RÉPONSES A L'AVIS DES SERVICES ADMINISTRATIFS

Avis n°2020APPACA58

Projet de parc photovoltaïque au sol

Département des Alpes-de-Haute-Provence
Commune des Omergues (04)

*Illustration 1 : Tracé du raccordement envisagé par rapport au réseau hydrographique
Réalisation : ARTIFEX 2021*

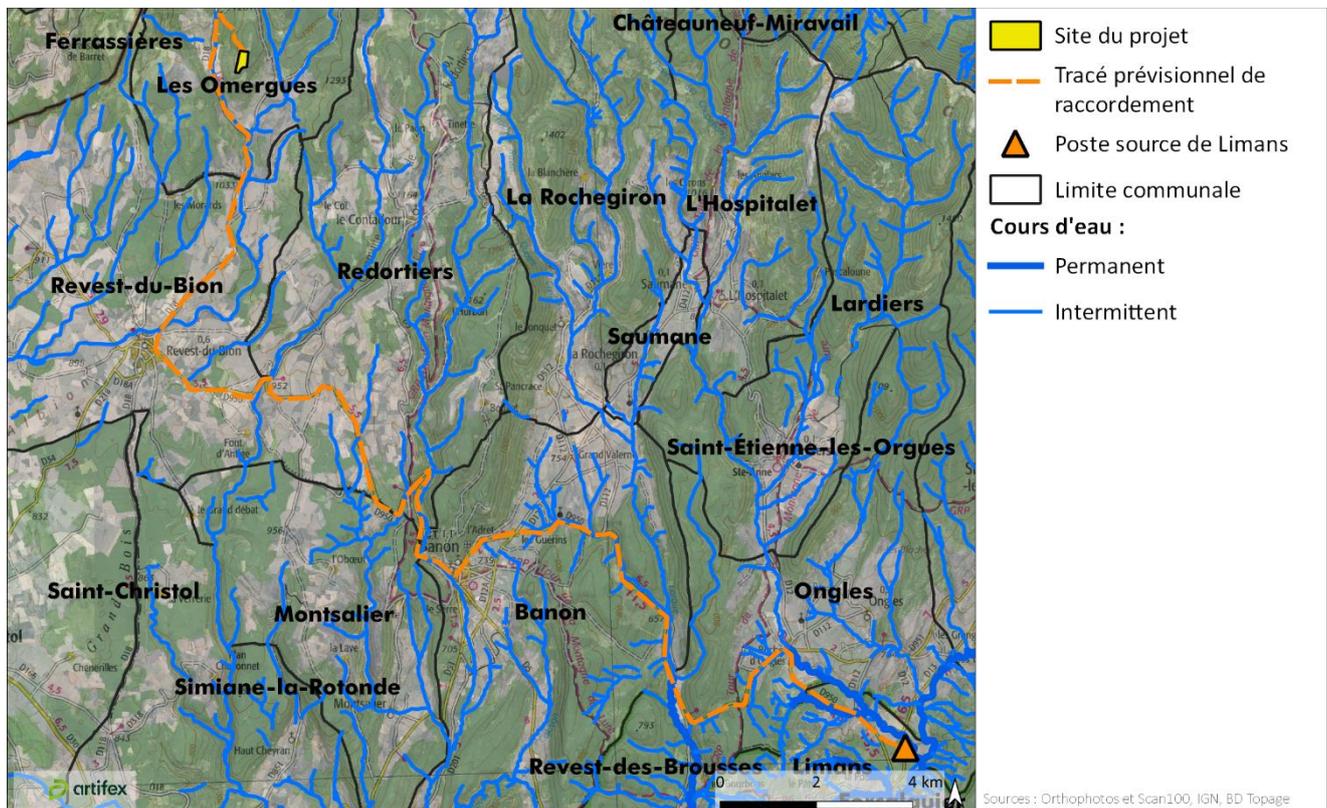
La MRAe recommande de revoir le périmètre de projet en intégrant le raccordement électrique externe du poste de livraison au réseau public (tracé et nature des travaux), ainsi que l'ensemble des surfaces concernées par la piste d'accès, les zones de débroussaillage (OLD), et de reprendre l'analyse des incidences environnementales en conséquence.

Les modalités des travaux de raccordement ne seront établies qu'après l'obtention du Permis de construire. Le tracé du raccordement du poste de livraison au poste source sera défini par le gestionnaire de distribution (ENEDIS). Généralement celui-ci privilégie un tracé qui emprunte en priorité les voiries existantes pour limiter au maximum l'impact sur le milieu naturel. A ce jour, le tracé prévisionnel du raccordement ne permet pas de connaître précisément les impacts du projet sur l'environnement. L'hypothèse de raccordement la plus probable est la suivante, au **poste source LIMAN**. L'illustration suivante présente l'option de raccordement au réseau public envisagée et met en avant les éventuels cours d'eau qui seront traversés.

Dans le cas de l'hypothèse de raccordement présentée ci-dessus, de **nombreux cours d'eau** devront être franchis.

Le mode de franchissement de chacun des cours d'eau sera examiné par le maître d'ouvrage en concertation avec le gestionnaire de la voirie et la DDT des Alpes-de-Haute-Provence. Il pourra s'effectuer par **passage dans le tablier d'un pont existant** si l'infrastructure le permet, ou par des **passages déjà busés**. Ainsi le franchissement des cours d'eau identifiés n'utilisera que des structures bâties, et n'impactera pas le lit naturel.

Illustration 3 : Localisation de la zone d'OLD
Réalisation : ARTIFEX 2021

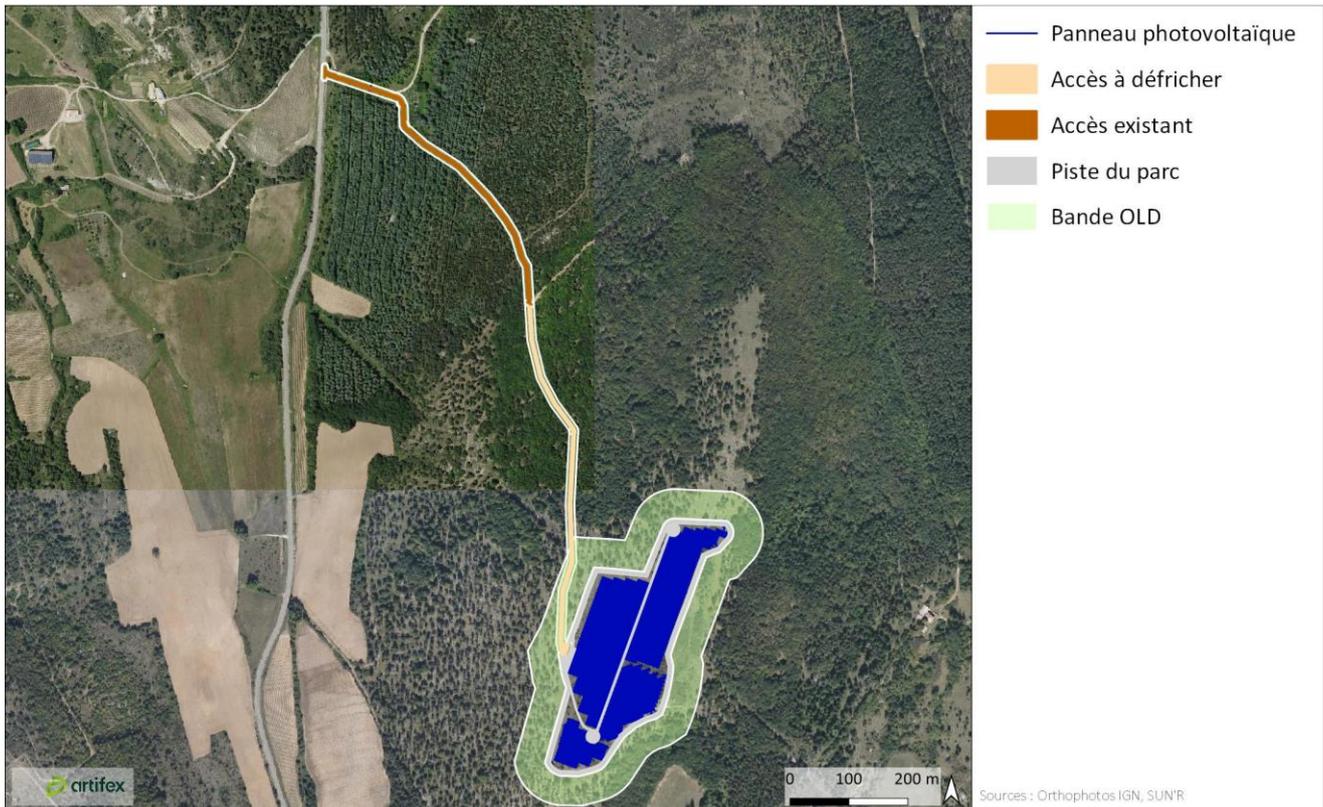
La MRAe a déjà souligné (paragraphe 1.5.) que le débroussaillage tel que décrit dans l'étude d'impact, ne correspond pas aux dispositions de l'arrêté préfectoral n°2013-1473 du 4 juillet 2013 applicable au projet, dans la mesure où la voie d'accès n'est pas prise en compte.

L'Obligation Légale de Débroussaillage est désormais prise en compte dans sa globalité, à savoir sur une zone tampon de 50 m autour du parc et sur une zone de 5 m de part et d'autre de la piste d'accès au parc. L'illustration 3 présentée en page 7 de ce présent mémoire en réponse, localise cette zone qui sera débroussaillée.

Illustration 4 : Localisation des ZNIEFF autour du site du projet

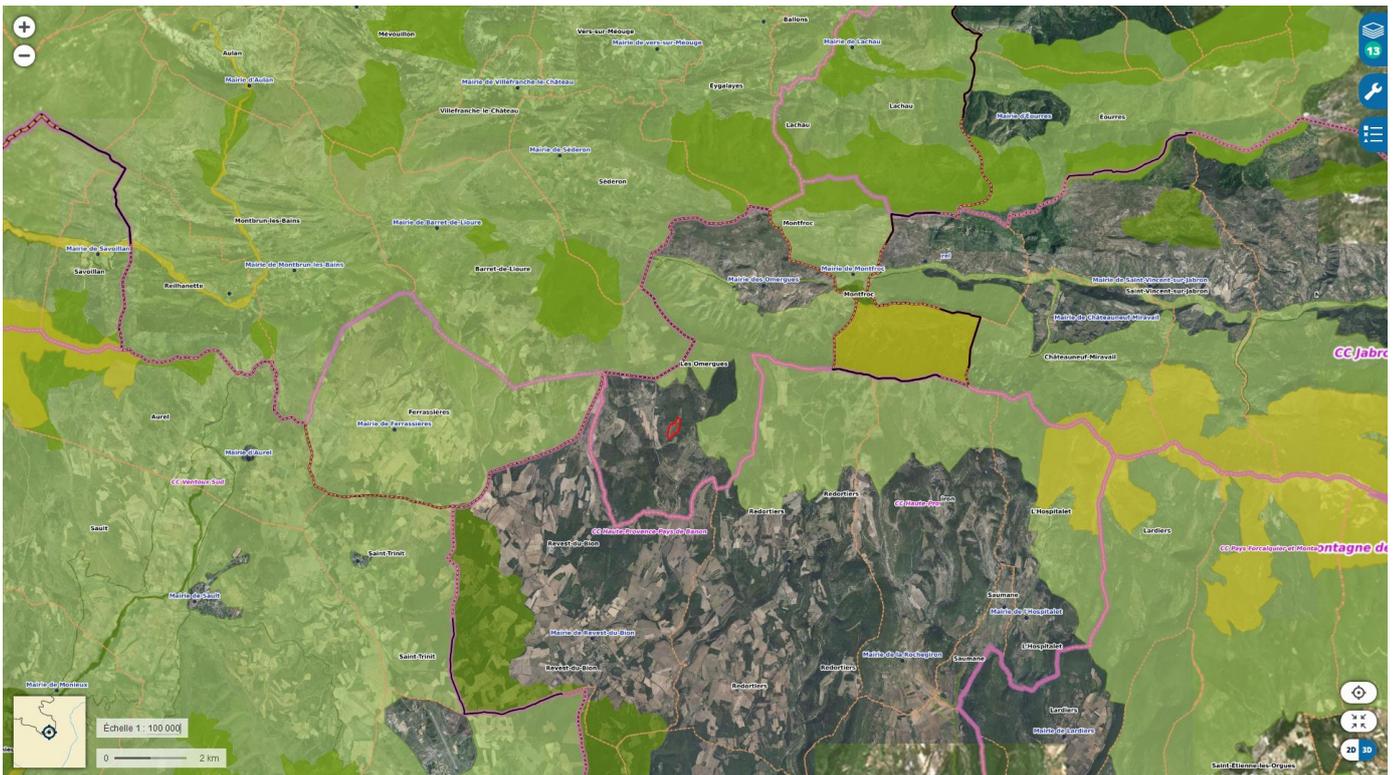
La MRAe recommande de compléter la justification du choix du site proposé, en mettant en exergue les arbitrages rendus et le poids des questions d'environnement (paysage, biodiversité, risques ...) dans cette démarche.

Suivant la démarche et les prospections menées par SUN'R, le choix du site s'explique par plusieurs critères. Le territoire de la commune des Omergues et des communes avoisinantes est couvert largement par des **zones naturelles d'intérêt écologiques faunistiques et floristiques** que le porteur de projet s'est efforcé d'écarter. Il est important d'éviter ces zones afin de ne pas détruire des habitats d'espèces protégées et garder une cohérence environnementale à nos projets.

Illustration 6 : Localisation des parcs photovoltaïques à moins de 7 km du présent projet

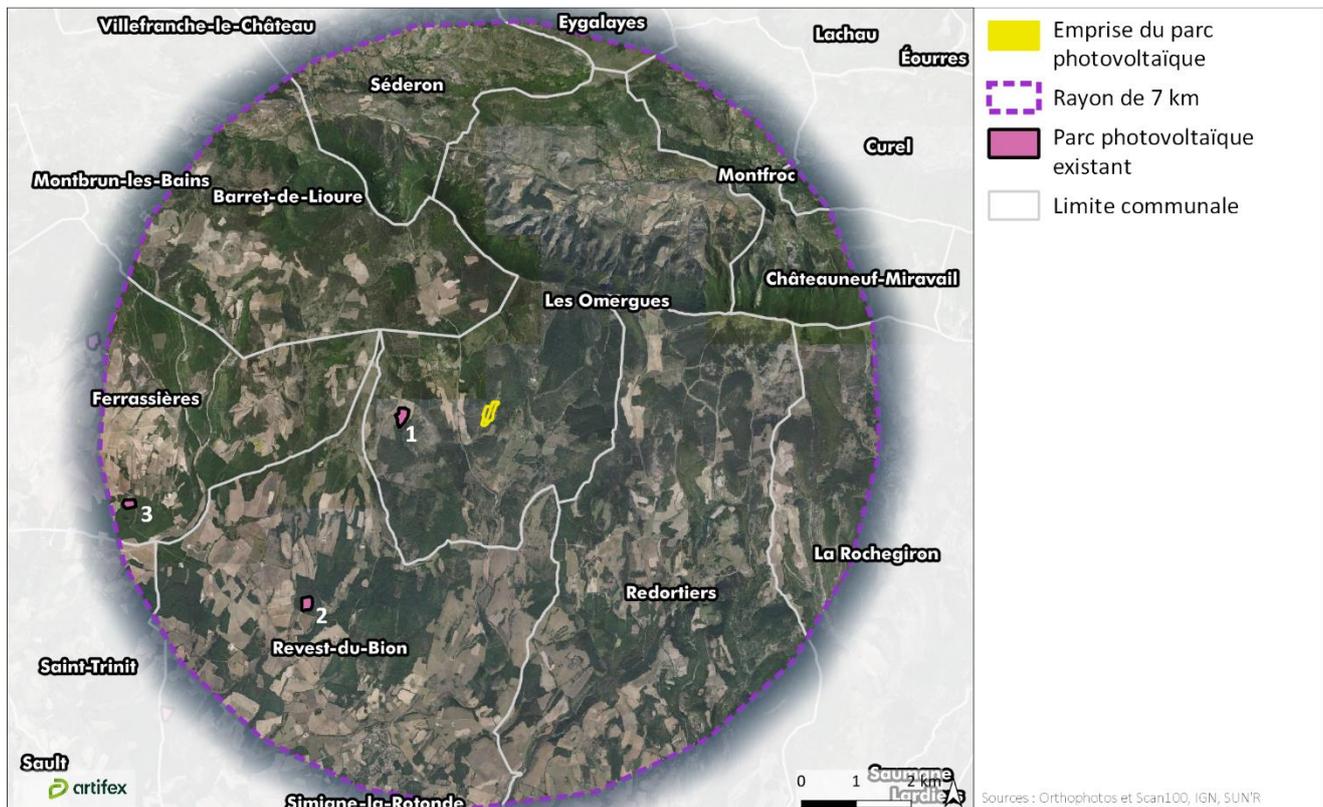
La MRAe recommande de revoir l'analyse quantitative et qualitative des effets cumulés et cumulatifs du projet sur la biodiversité et le paysage du secteur, en identifiant les projets qui, par leur existence, leur proximité ou leur influence, sont de nature à combiner leurs effets individuels avec ceux du projet étudié.

3 parcs photovoltaïques construits sont identifiés dans ce rayon de 7 km dans le tableau et la carte ci-dessous.

Figure 3: Plan du parc (source : p.25 de l'étude d'impact)

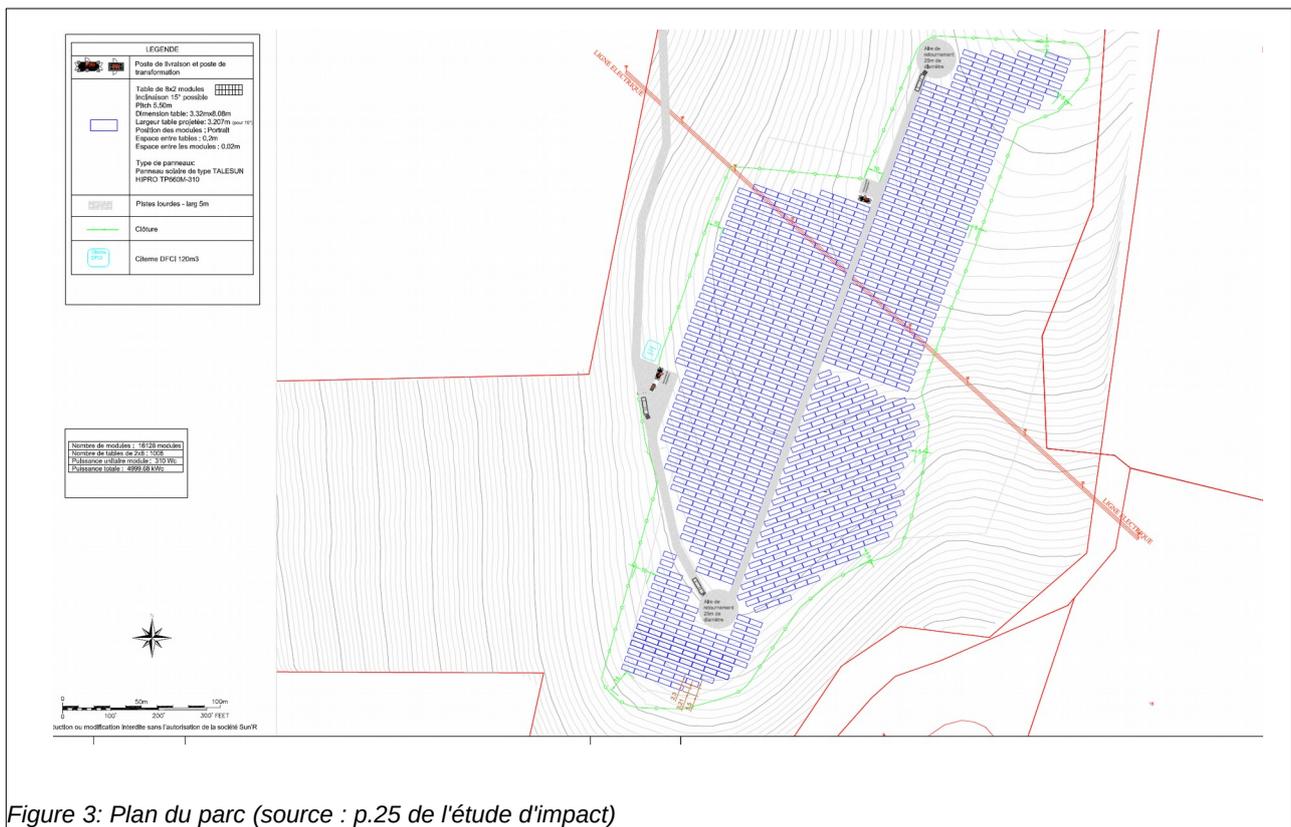
- Les surfaces de piste à élargir et à créer, sont absentes du périmètre du projet (cf. figure 3 ci-dessus). À l'extérieur de l'emprise clôturée du projet de parc, un linéaire de pistes d'accès au site (piste ONF) d'environ 1 km, est défini et visible sur le plan masse du projet. Cependant, cette piste nécessite d'être débroussaillée et décapée sur cinq mètres de large, et l'étude précise que 400 mètres linéaires de nouvelle piste seront également aménagés par la commune, afin de desservir une *« zone sylvo-pastorale »* selon le dossier. La mise au gabarit, l'empierrement et *« l'obligation légale de débroussaillage (OLD)⁵ »* qui vont s'y
